Stuttgart 21-Finanzierungsvertrag: Das Leistungsversprechen ist unerfüllbar

Nachweis: Der im Finanzierungsvertrag vereinbarte Ausbau ist nicht erreichbar

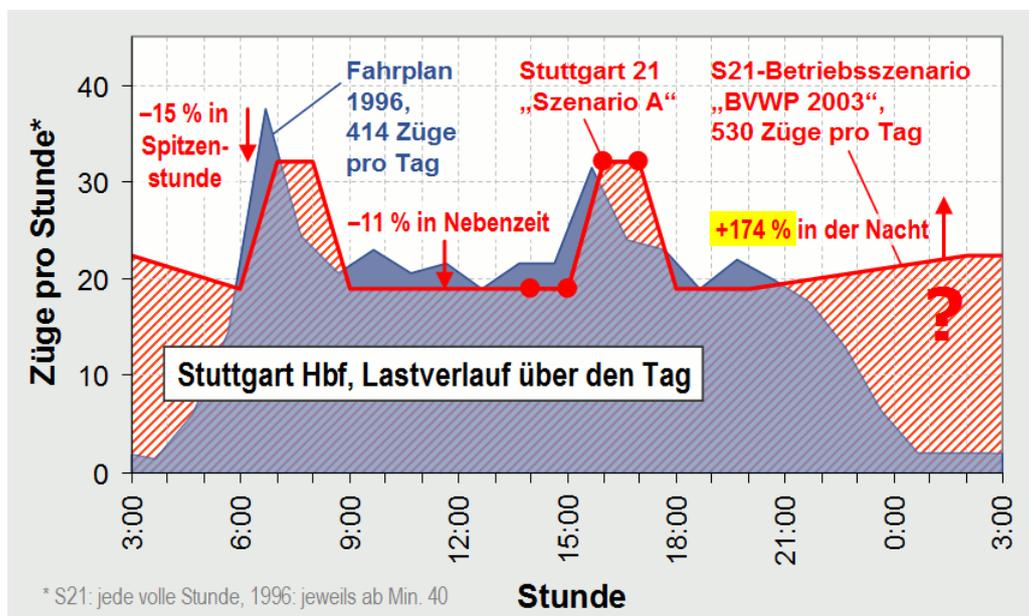
In der „für die Bemessung maßgeblichen Spitzenstunde“^{3 (S. 150)} ist die Bahnhofskapazität jedoch im Planfall faktisch² wie auch gemäß Planfeststellung^{3 (S. 204)} oder OstA Häußler¹¹ auf „32 bis 35 Züge“ beschränkt (z. Vergleich: 1997 wie heute fahren rund 38 Züge in der Morgenspitze im Kopfbahnhof, dessen Kapazität 50 Züge⁷ beträgt). Ein bedarfsnahes Betriebsprogramm für die zugesagten Tageszugzahlen lässt sich damit nicht umsetzen (Abb. 1).

Abb. 1: Die Abbildung von +28 % in der Tagesleistung auf ein Stundenprogramm mit –15 % in der Spitze ist eine grobe Irreführung! Grundlage der „ausreichenden und zukunftsicheren Bemessung“ ist das Wachstum des Tagesprogramms „BVWP 2003“, dessen „gute bis sehr gute Betriebsqualität“ durch das Stundenprogramm von „Szenario A“ mit nur 32 Zügen in der Spitze nachgewiesen wurde, während 1996 in der Morgenspitze 37,5 Züge pro Stunde fahren. Dies unterstellt, dass sich der Verkehr in der Nacht nahezu verdreifacht auf ein Niveau über das der Nebenverkehrszeit des Tages!

1. Abbildung von Verkehrswachstum am Tag durch weniger Züge in der Spitzenstunde.
 2. Der vollkommen unterproportionale Verkehr am Tag bedingt einen über jeden Bedarf hinausgehenden Verkehr in der Nacht (zu 1. und 2. siehe Abb. 1).
